Oggetto: **VARIANTE AL REGOLAMENTO URBANISTICO DELL'ESTINTO COMUNE DI LARI (U.T.O.E. A PREVALENTE CARATTERE PRODUTTIVOCOMMERCIALE DI PERIGNANO COMPARTI N. 7 E N. 8) ANTICIPATORIA AL PIANO OPERATIVO ADOTTATO DEL COMUNE DI CASCIANA TERME LARI (TUP2 - INSEDIAMENTO URBANO DI PERIGNANO A PREVALENTE CARATTERE PRODUTTIVO/COMMERCIALE - AREE DI TRASFORMAZIONE TU\_C.COP1 E TU\_C.COP2). Invio parere.**

Con riferimento alla Vostra, Prot.: **0063962/2022** del 27 dicembre 2022, comunichiamo quanto segue:

> Scheda d'ambito e Schema metaprogettuale — TU\_C.cop 1

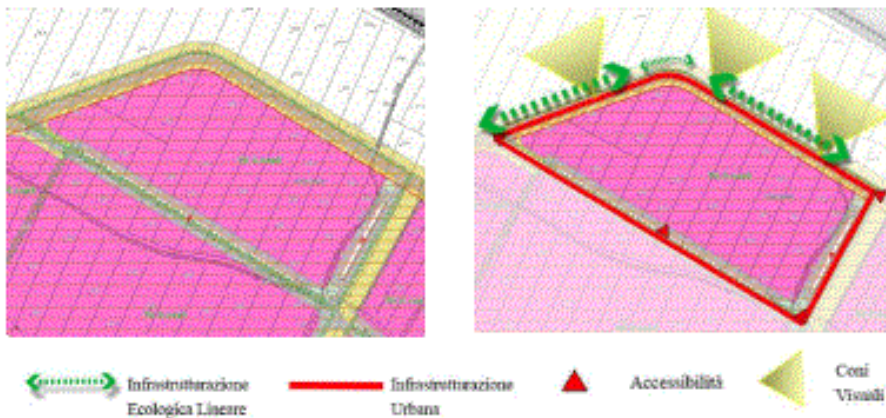
l'area denominata TU\_C.COP1 è interferente con la linea a 132 kV n°037 denominata "Cascina RT – P.741 (ex Cascina RT – Larderello)" di proprietà TERNA S.p.A.

Allegata alla presente inviamo nostra "TRISPANE P2017 0006085 - 28\_11\_2017" dove sono riportate le Dpa (Distanza di Prima Approssimazione) delle linee presenti sul territorio dei Vostri Comuni.
